AUTOSTRADA SALERNO-REGGIO CALABRIA

DEPOSITO "PIANI DELLA CORONA"
 Richiesta di Modifica Tecnica n° 190/16

Relazione tecnica illustrativa delle modifiche introdotte

Richiesta di Modifica Tecnica n° 190/16

Planimetria Generale di Progetto Definitivo

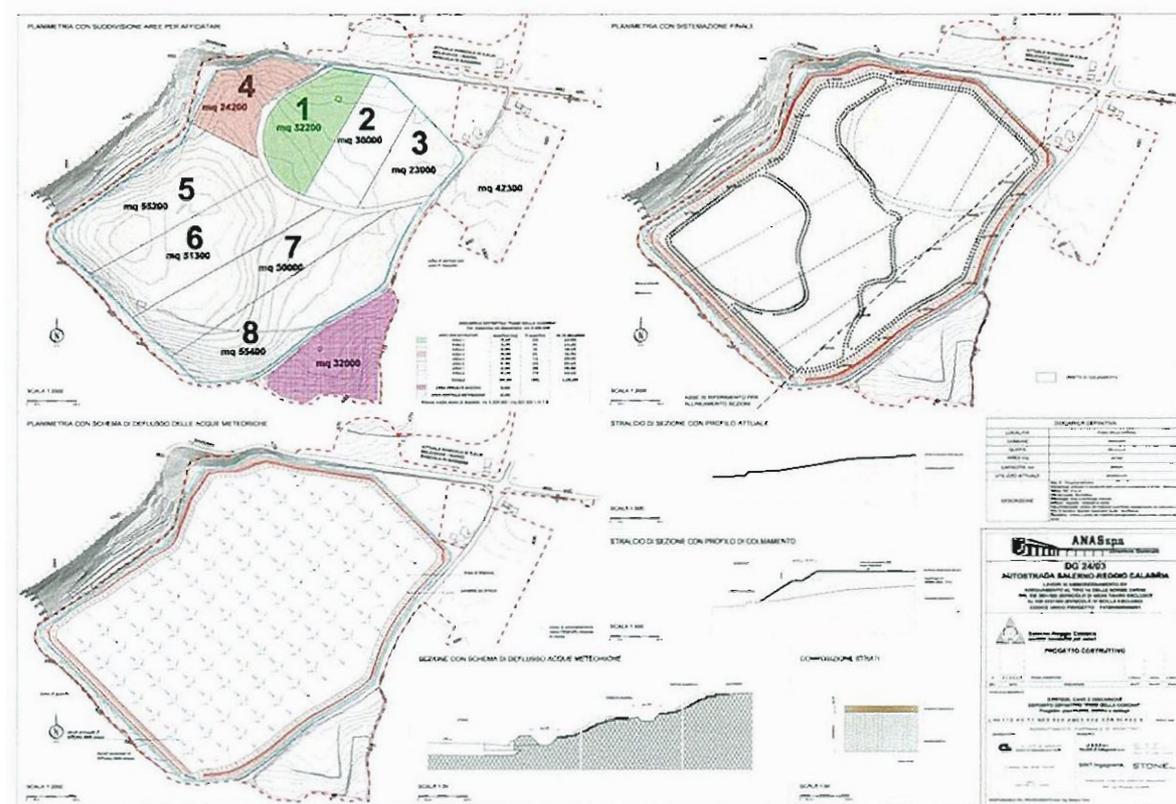
➤ Progetto Definitivo, approvato in sede di Conferenza di Servizi, convocate nelle date 19 Settembre 2001 e 27 Febbraio 2002 con note degli Enti partecipanti:

Planimetria Generale di Progetto di Perizia n° 7

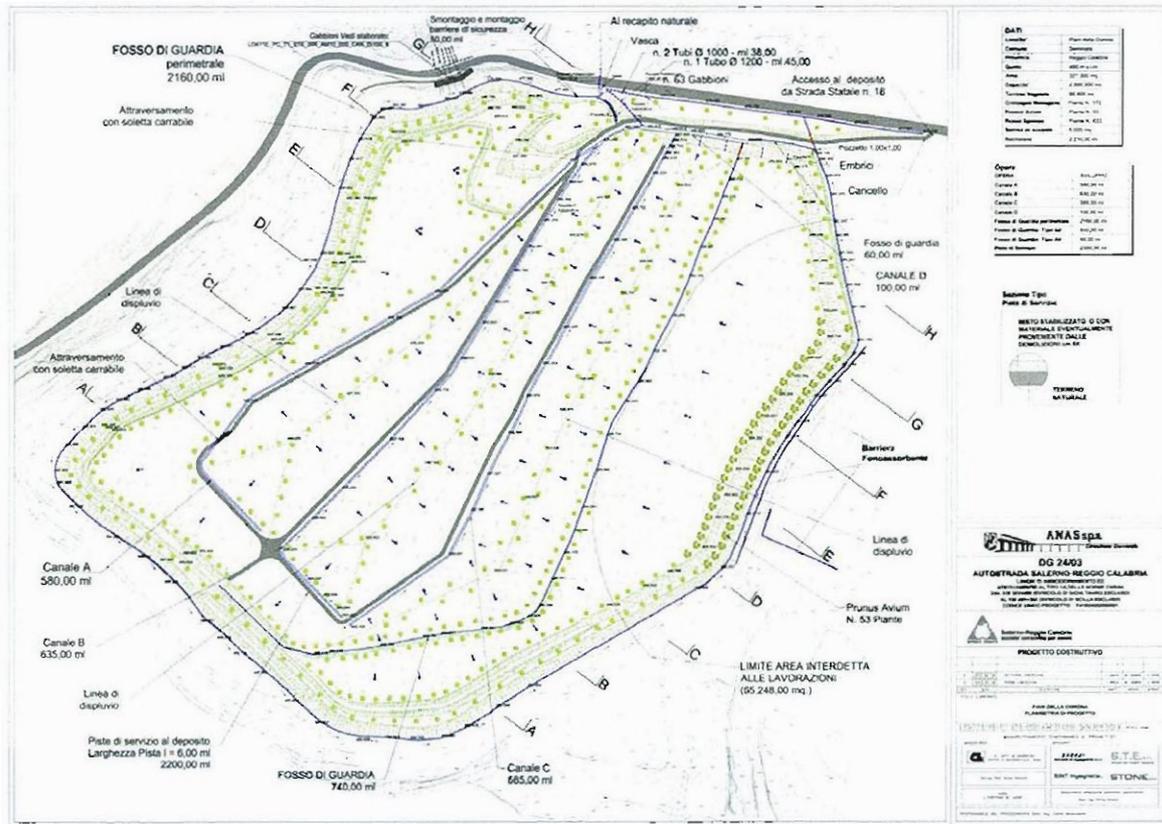
- Progetto Costruttivo inserito nella “Perizia di variante concernente la rinaturalizzazione e stabilizzazione dei valloni, le demolizioni e la regolarizzazione degli aspetti contabili relativi alle Richieste di modifica tecnica (RMT), o Perizia n° 7 e n° 45287.14 del 24/10/2014, autorizzata con nota ANAS prot. UCS-0002695-P del 04/02/2015. Sulla base del recepimento dell’Ordinanza del 07/02/2009, emessa dal Giudice istruttore del Ricorso cautelare ante causam ex art. 668 C.P.C. e 1172 C.C. ed art. 700 C.P.C. Contenzione Oliverio Cosma + Altri, che ha bloccato le attività di conferimento del materiale di risulta in un raggio di 200 ml dal confine del deposito con la Proprietà ricorrente, viene ridotta la volumetria complessiva a 2,4 milioni di mc, su una superficie di 32,1 ha, con altezze rispetto ai margini variabili da 11,0 ml dal lato Ovest, a 3,0 – 4,0 ml dal lato Est.
